BX-01 — Thân hộp

Bộ hồ sơ: Hộp Mahjong 152 quân, BURLORA · **Đơn vị:** mm
Nguồn số: tools/box_spec.py · **Hình:** tools/draw_bx01.py

Vì sao sheet này tồn tại

Bộ 6 sheet của Rev B gồm GA-01, GA-02, TR-01, AC-01, HD-01, QA-01. Chi tiết quan trọng nhất — **thân hộp** — chỉ tồn tại dưới dạng một chuỗi kích thước trên mặt bằng GA-02. Không có dung sai khoảng, không có mặt cắt, không có vị trí mắt mộng so với chuẩn, và **chuẩn A/B/C được QA-01 tham chiếu nhưng chưa hề được định nghĩa ở đâu**. Đó là review Rev B §2.2.

BX-01 — THAN HOP, MAT BANG

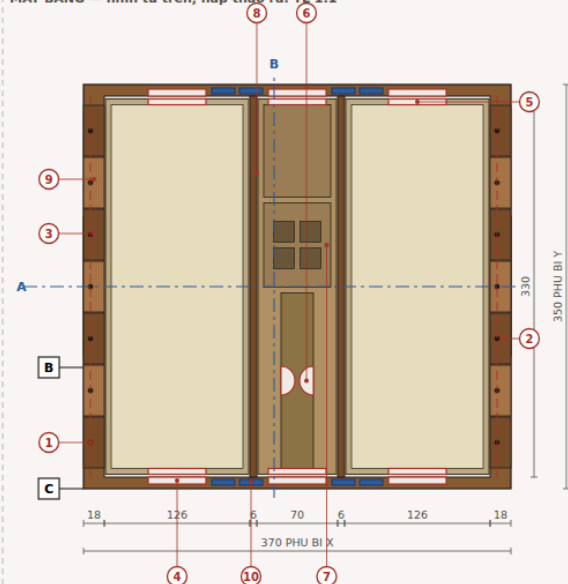
Sheet này trước đây KHÔNG TON TAI — than hop chỉ có mat trong một chuỗi kích thước trên GA-02 (review Rev B §2.2).

Vách bản le **18 là bắt buộc**, không phải lựa chọn: mắt mỏng là ống gỗ bán kính 9 quanh lỗ Ø6,20, nên vách phải dày đúng 2×9 . Vách 10 của Rev B chỉ còn 1,9 mm thành mỗi bên. Ba cách đóng lại chuỗi X đã so ở `tools/width_options.py`; chọn 370 vì nó không động tới bố trí lòng hộp, còn 362 làm hỏng hai chi tiết công năng của AC-01.

- 1 Trục chốt O4.20 +0,05/0 — X = 6 tu chuẩn B, đối xứng hai bên.
- 2 7 mat mỏng dài 44, bước 45, chuỗi 314. Mat sam thuộc THAN, mat sang thuộc NAP.
- 3 Hốc âm hai tay 120 x 28 sâu 12, Y 115..235, nằm gọn trong vách ban le 18 — không nói go ra ngoài.
- 4 Khe lượn ngon nhac khay: hóc 50 x sâu 6 vào vách trước/sau.
- 5 Khoét xuyên mat đầu khay 50 x cao 12 — mô móc ngon.
- 6 Hom ngon O25 sâu 12, hai bên ranh Joker, khoét suốt chiều sâu.
- 7 4 o xúc xac 18 x 18 sâu 18, vách 5.
- 8 Vách ngăn 6, cao tới vành tai chỉnh vị trí nó.
- 9 Vách ban le 18 — bắt buộc: chưa ong go R6, thanh quanh lo 3.9 mm.
- 10 Hốc nam châm khóa nắp 20.2 x 5.2 x sâu 5.2, 8 cái trên than (và 8 đối ứng trên nắp). Vị trí +/-0,2.

- A** MAT DÂY NGOÀI của than (trước khi dán chặn dem). Chuan Z. Mọi cao đo trong hồ sơ đều đo từ đáy, KHÔNG đo từ vành.
- B** MAT NGOÀI VÁCH BAN LE TRÁI. Chuan X. Chọn mat này vì trục xoay ban le cách nó đúng một bán kính ong go (9 mm) — đó là kích thước kho tính nhất trong cả hop.
- C** MAT NGOÀI VÁCH TRƯỚC (mat vách góc, KHÔNG phải mat go nơi của hốc âm). Chuan Y. Go nơi hốc âm là chi tiết nổi lên, không được làm chuan.

BX-01 — THAN HOP, MAT CAT

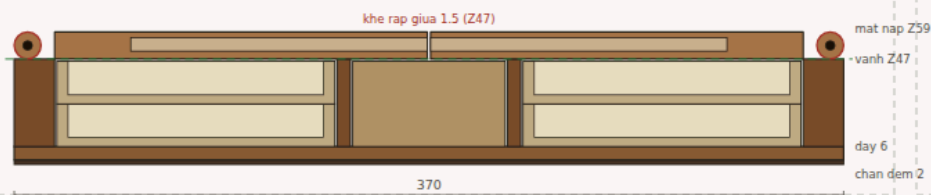
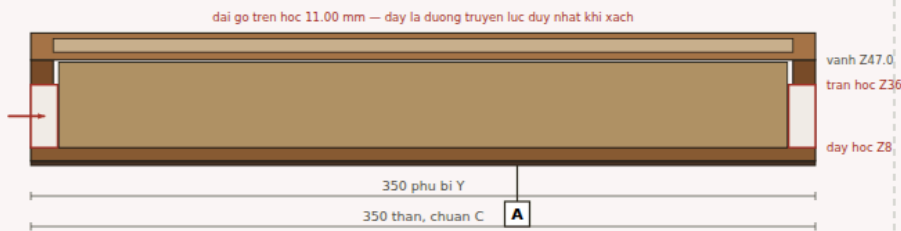
Nắp **đều 12, không vát**, nên vành thân phẳng Z47 suốt. Bề dày nắp quyết định trực tiếp đường kính ống bản le — xem mục Bản le.

Vành than dọc 0.000 do từ Z47 ở cạnh mong lên Z47 ở khe ráp giữa — dùng góc vát của nắp.

Chuỗi Z: chân 2 + day 6 + 2 x khay 19 + khe 1 = vành Z47; nắp 12 -> Z59.
